Referat af møde mellem Dragør Kommunes Forvaltning og klubber i Dragør Vandaktivitet

Dato: 29. november 2021, kl 16-18
Sted: Madsens Krog, Nordre Mole og Dragør Sejlklubs klubhus

Bilag: A. Materiale udleveret af administrationen på mødet
B. Skitse vandareal på Nordstranden

Det nuværende forslag

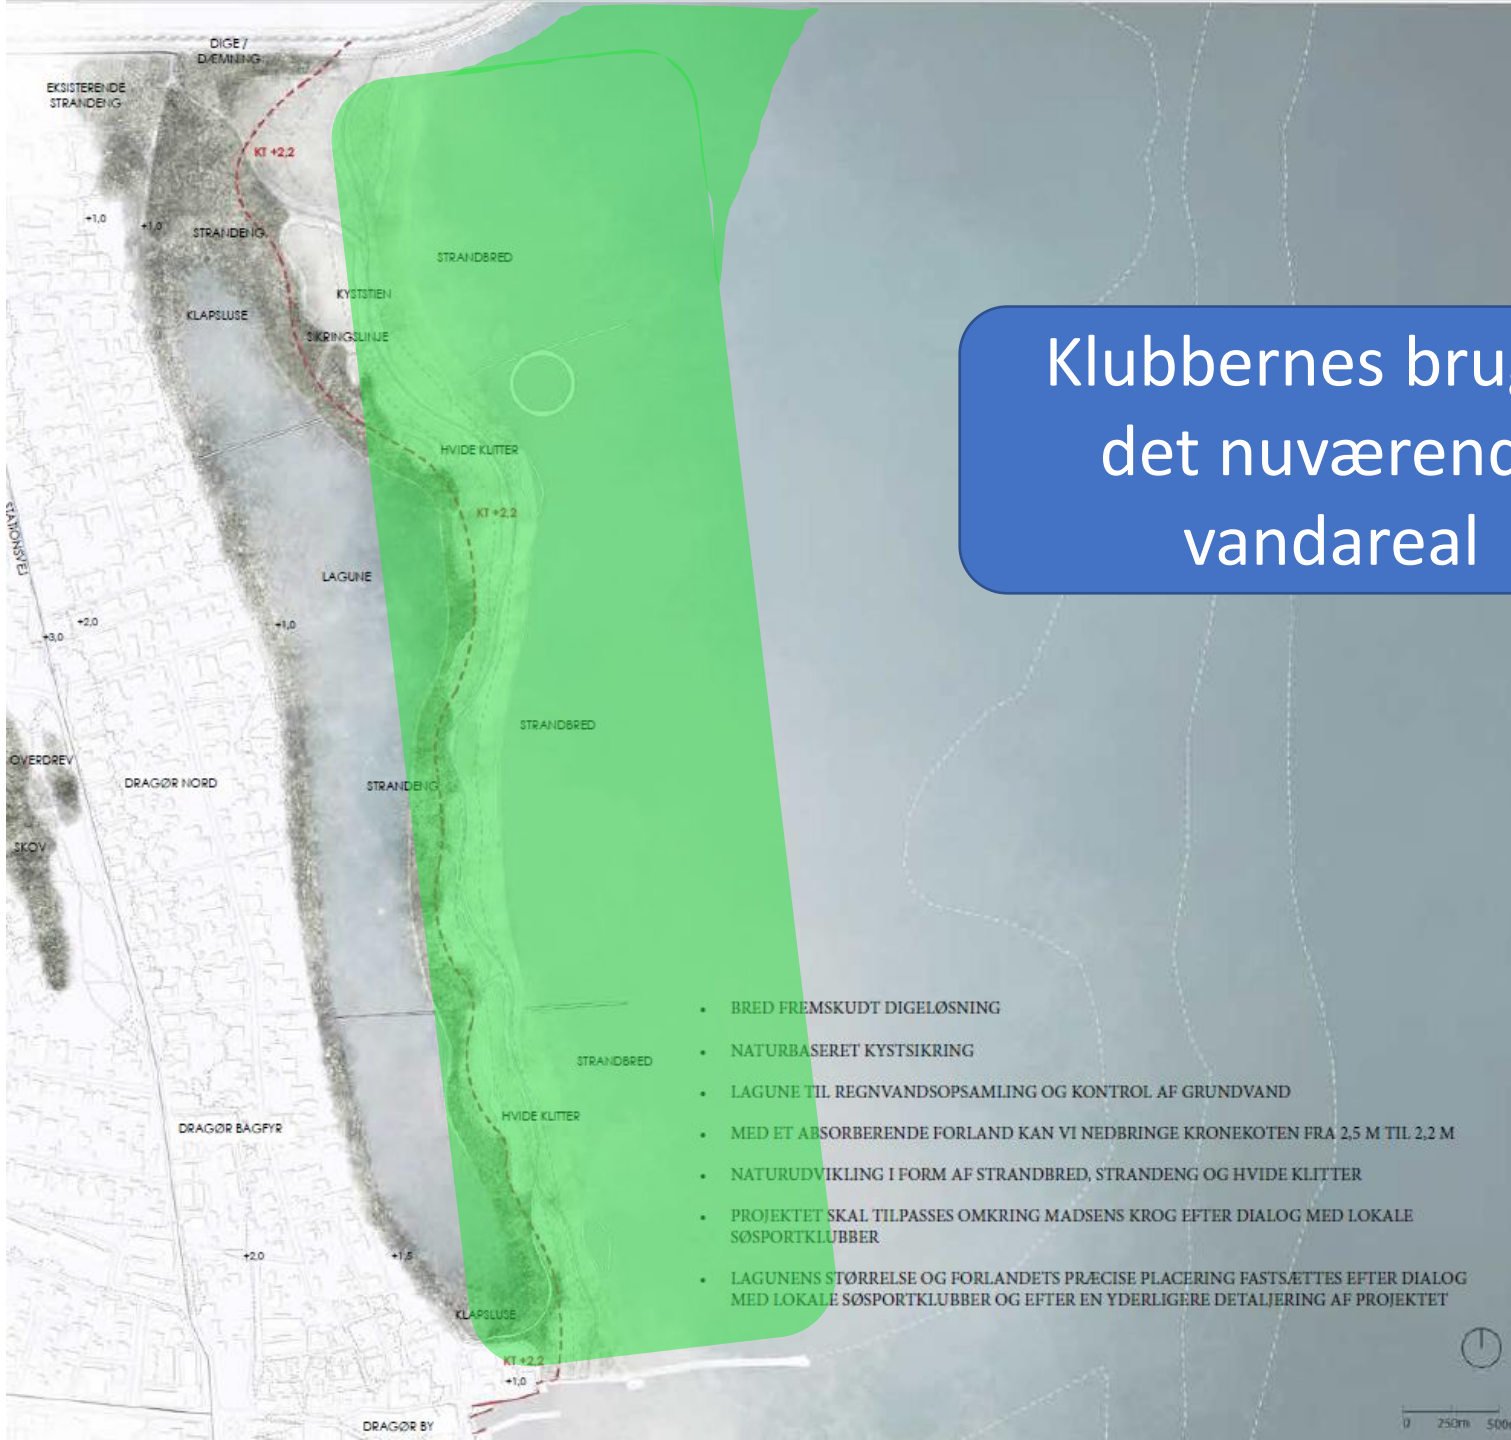
Det nuværende forslag kan ikke imødekomme dette med hhv. en ikke egnet lagune og et for lille havområde, der vil være alt for meget åbent hav.

Det nuværende forslag (se side 8 og 9 i kommunens materiale) giver en meget lang afstand til vandspejl.

Det er den skitserede linjeføring i det nuværende forslag, der er problemet. Ikke koblingen derfra til Madsens Krog.

Klubberne foreslår enstemmigt, at kystsikringen enten lægges helt ind på Nordstranden med et kort forland, eller lægges 'langt ude', så de nuværende aktiviteter kan opretholdes. En kombination af en kortsigtet løsning langs kysten og en senere opbygning af sikring 'langt ude' er også mulig.

Klubbernes brug af det nuværende vandareal

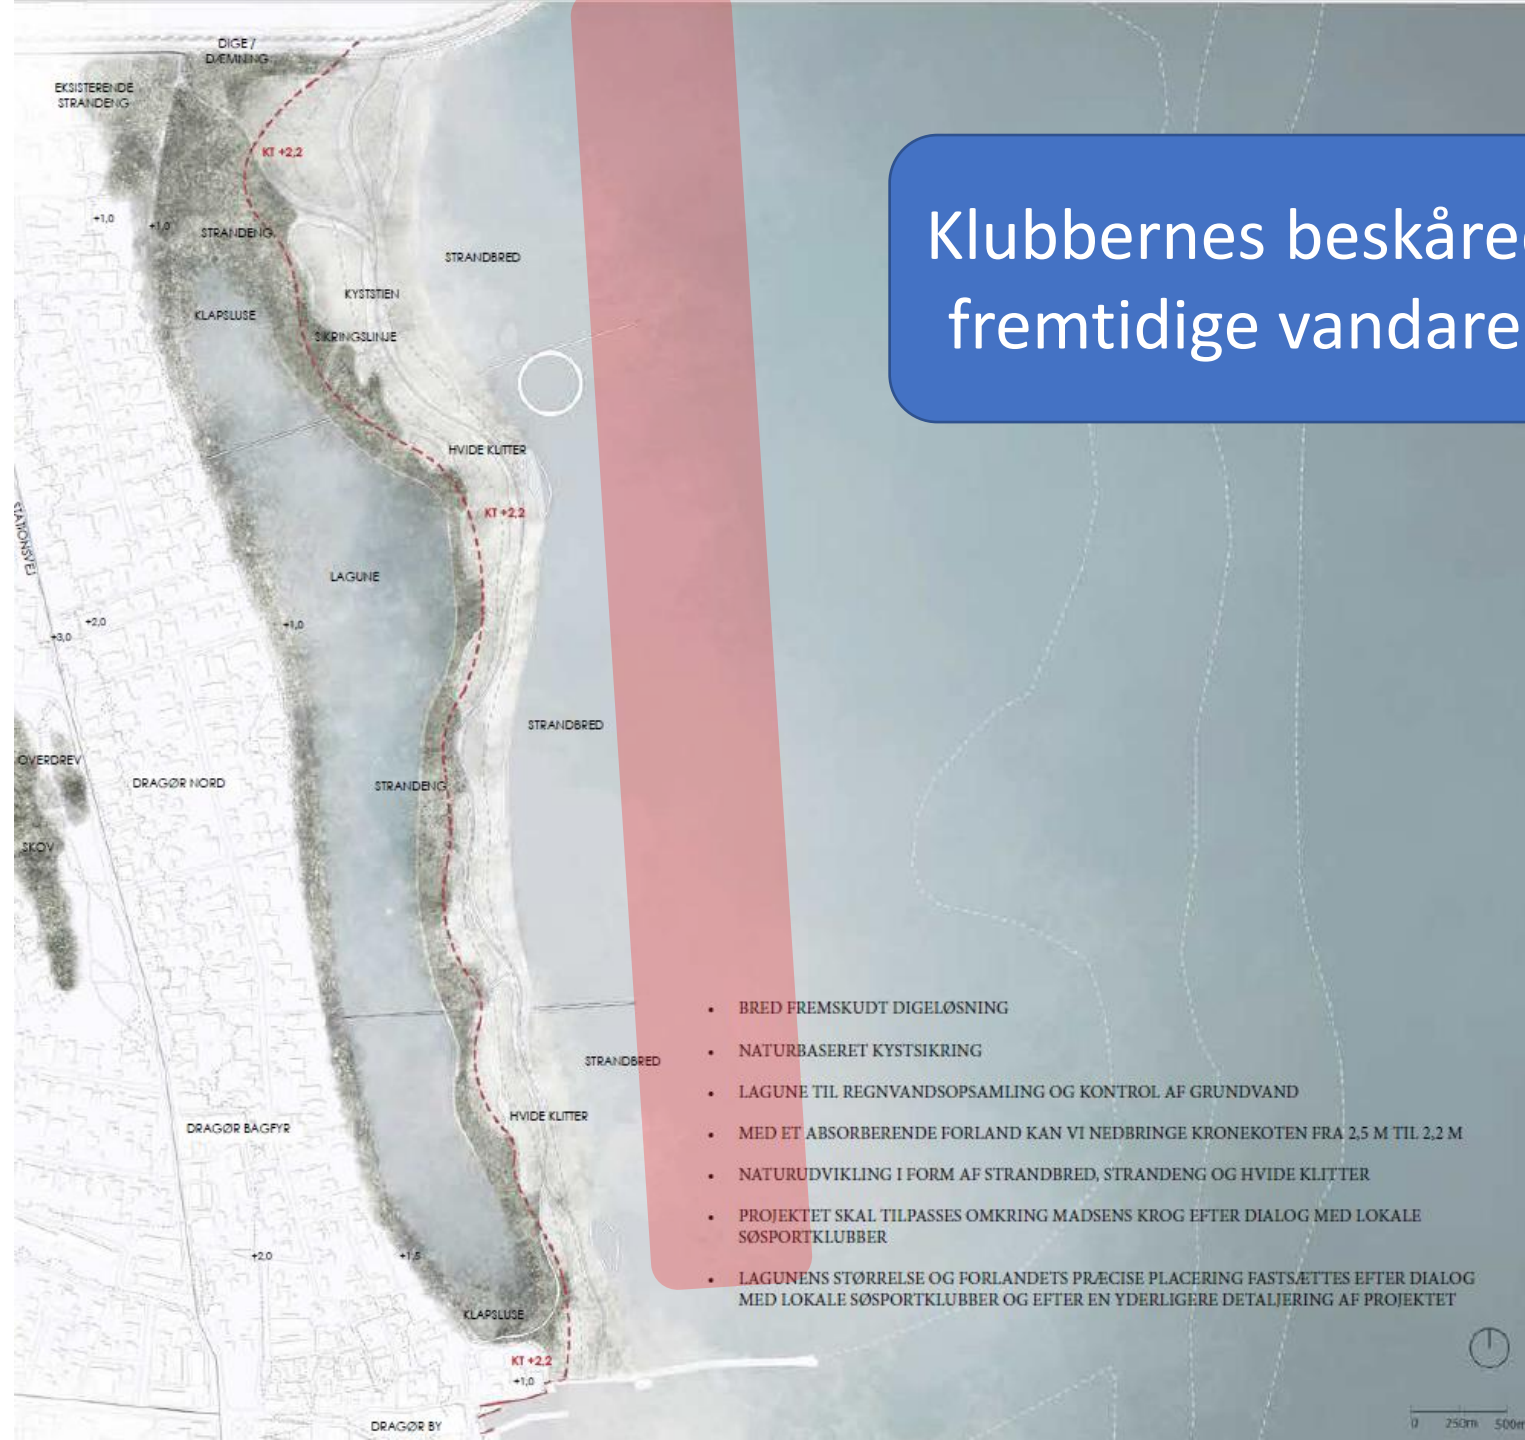
De 4 klubber fortalte enslydende, at det af forslaget berørte vandareal er det primært benyttede til uddannelse og træning af klubbernes nye medlemmer samt ugentlige aktiviteter i øvrigt (konkurrence, tursejlads mv). Se vedlagte skitse.

Det er nødvendigt for klubbernes eksistens, særligt i forhold til børn, unge og begyndere, at have adgang til et havområde, hvor vandet er en roligere version af det åbne hav, men stadig har strøm og vind, så medlemmerne kan træne der.

Klubbernes beskårede fremtidige vandareal

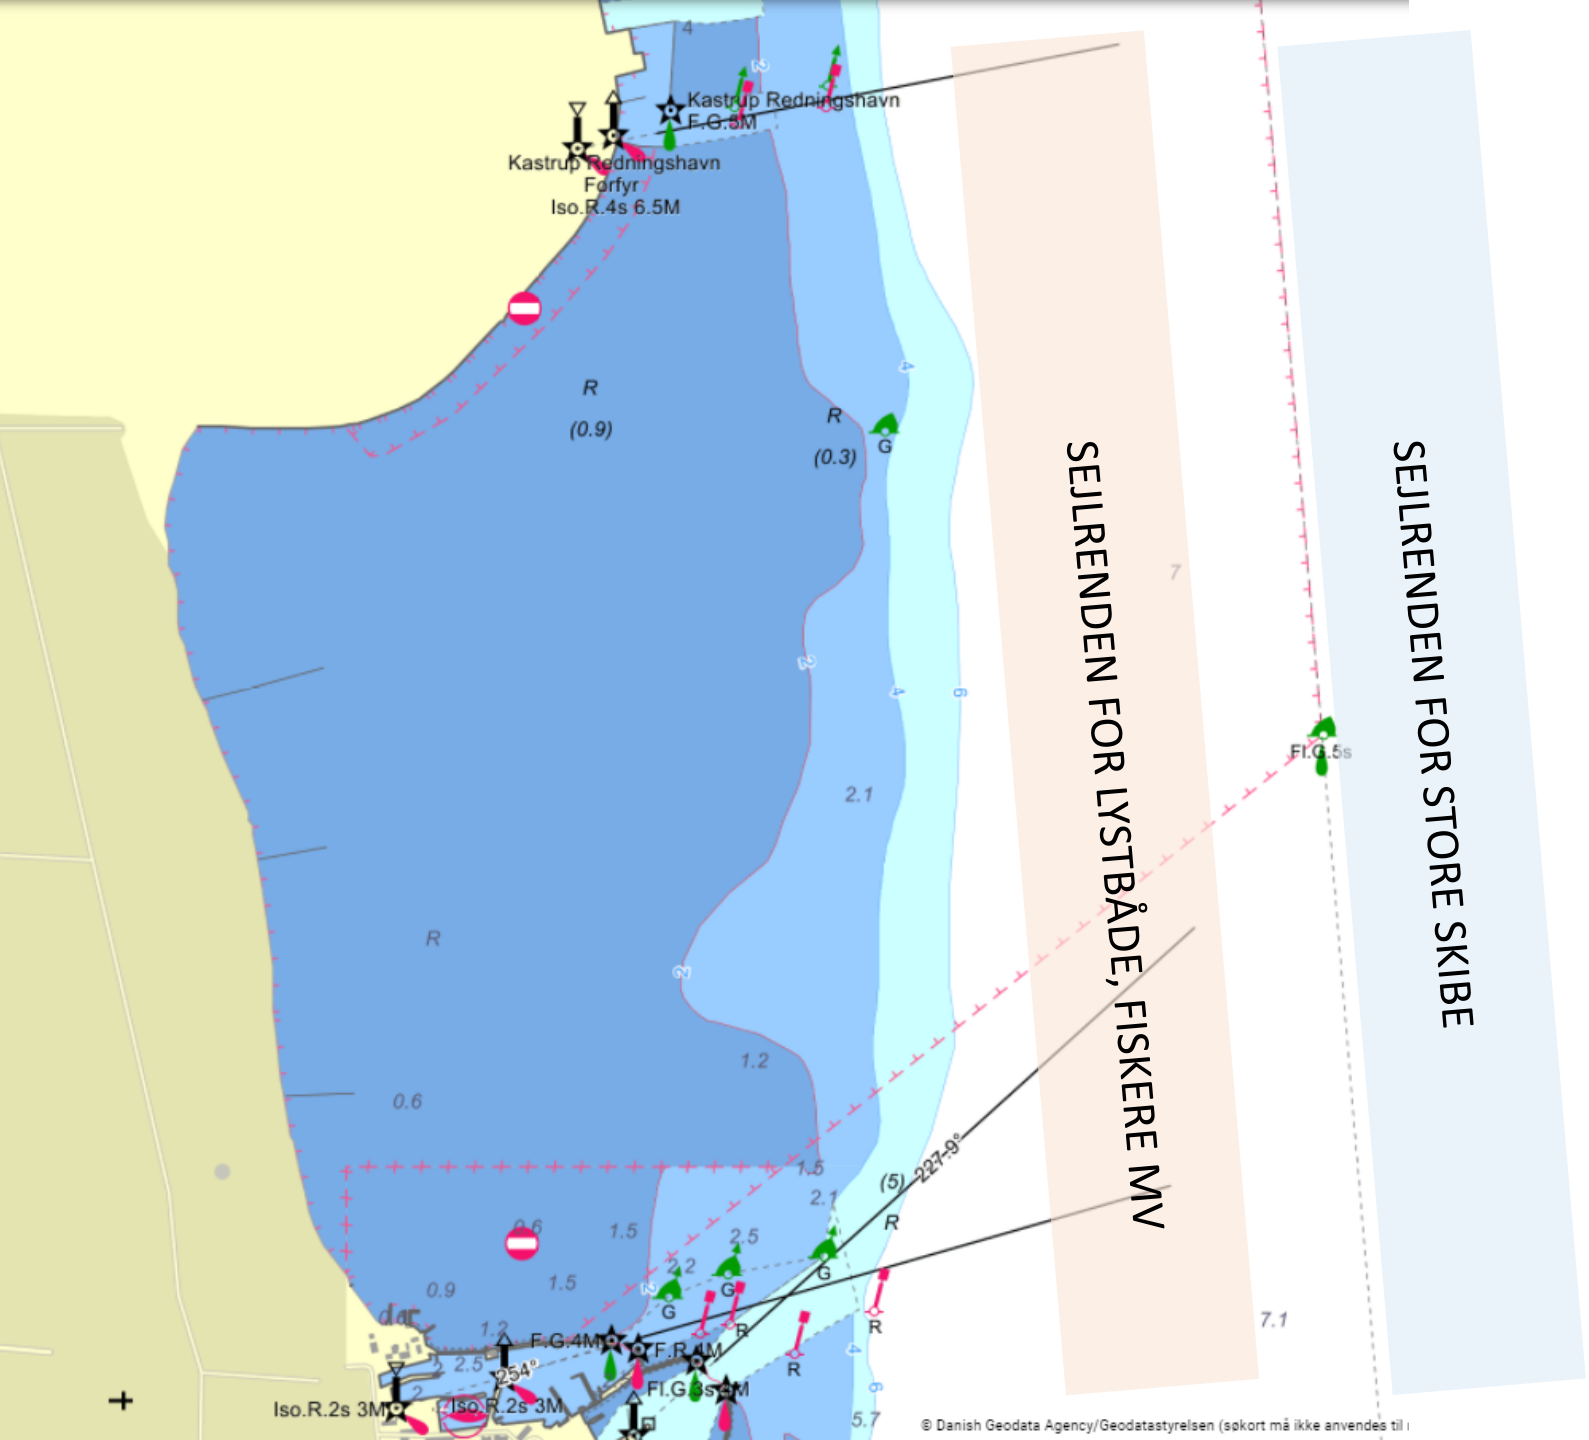
Den skitserede lagune vil være for begrænset i areal, vanddybde og vandkvalitet til at kunne varetage den nuværende mængde og variation af aktiviteter fra klubberne.

Det tilbageblivende vandareal mellem det foreslåede forland og farvandet ud til 2-3 meter kurven vil blive væsentligt indskrænket i størrelse, men frem for alt vil farvandet ændre karakter (kraftigere strøm og bølgegang), der ikke på samme måde som i dag kan facilitere især ungdoms- og uddannelsesaktiviteterne.

Placering af 'langt ude dige' og/eller kystnær forstrand/dige som alternativer

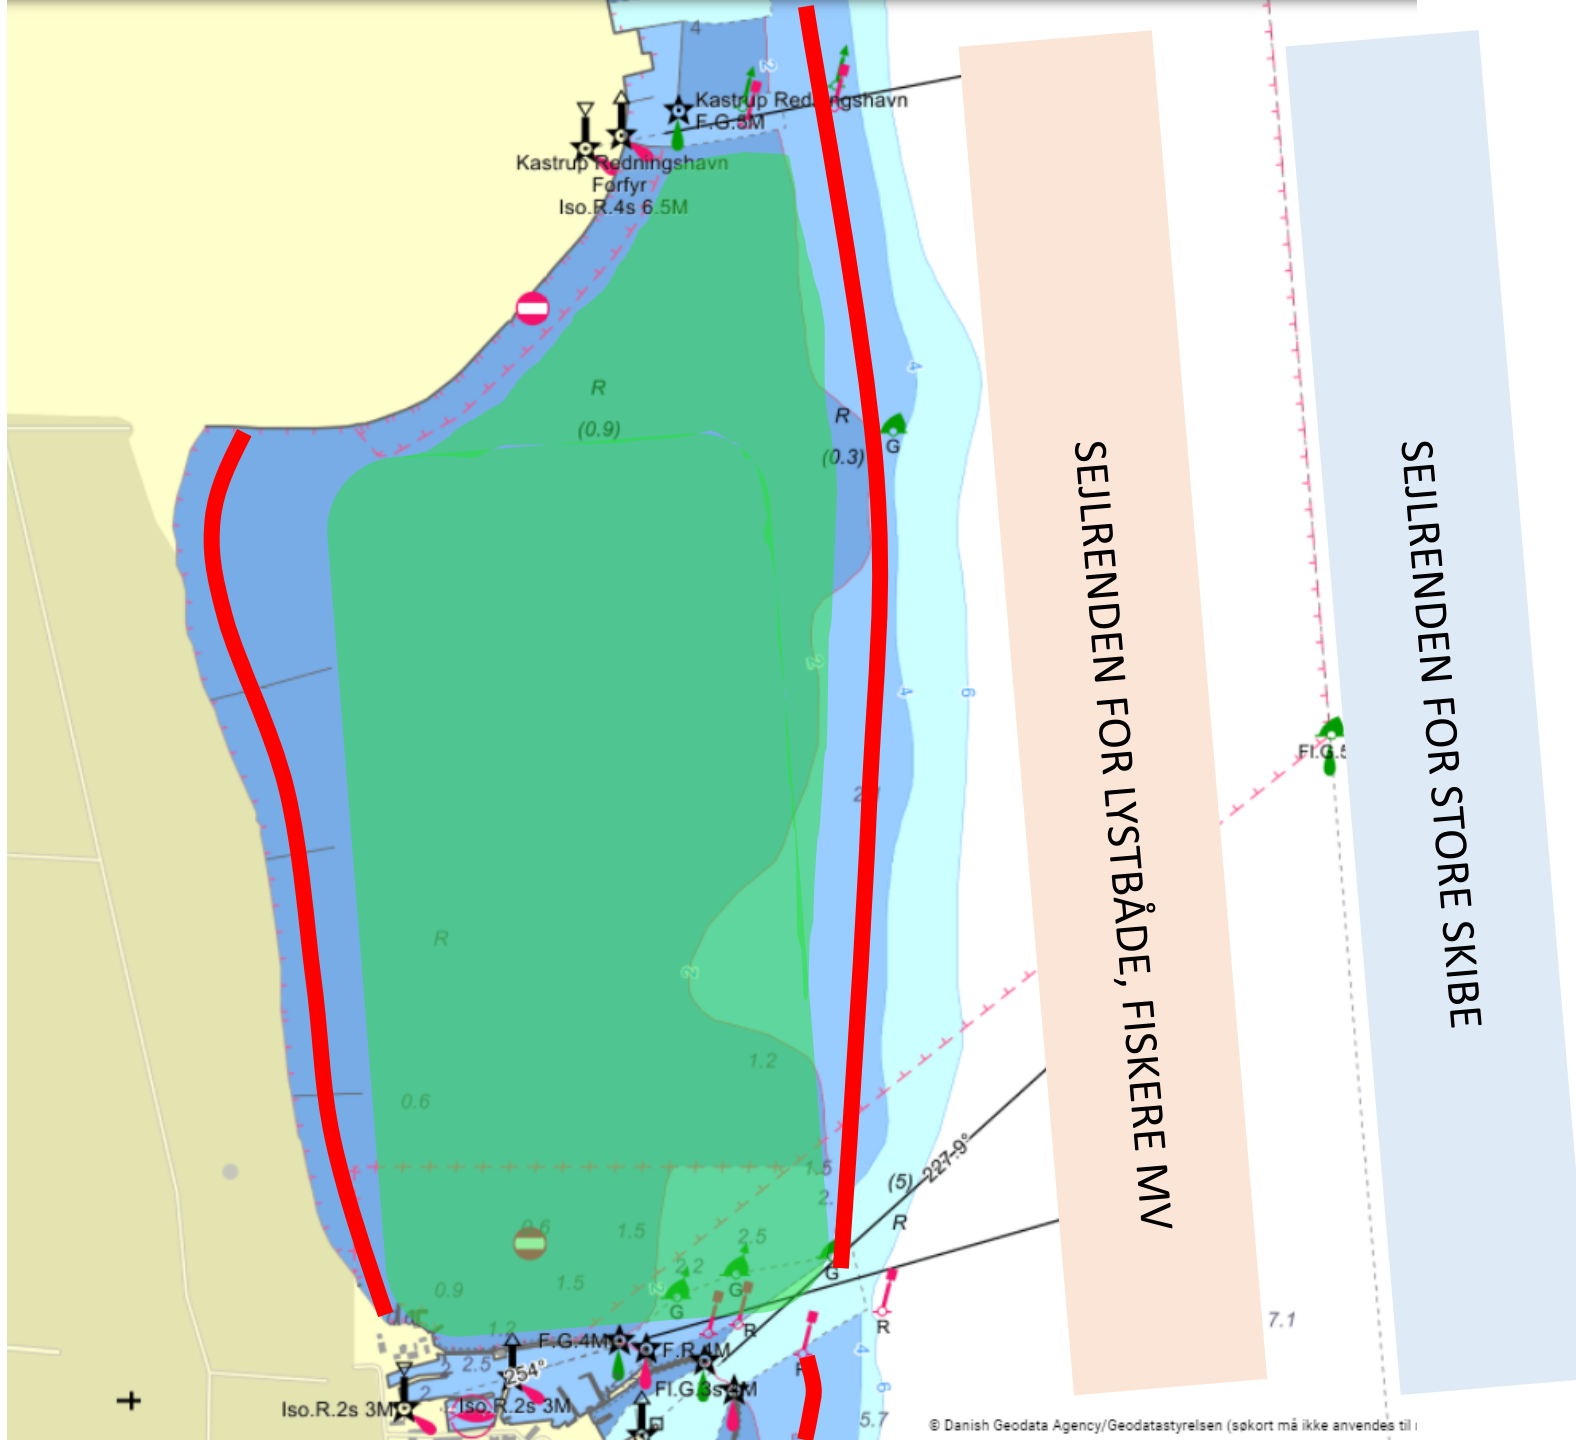
Større og mere sikkert vandareal til brugerne:

En fordel ved en sikring 'langt ude' er, at det nuværende vandareal kan få en endnu højere brugsværdi kombineret med en forbedret sikkerhed/beskyttelse for brugerne af vandet.
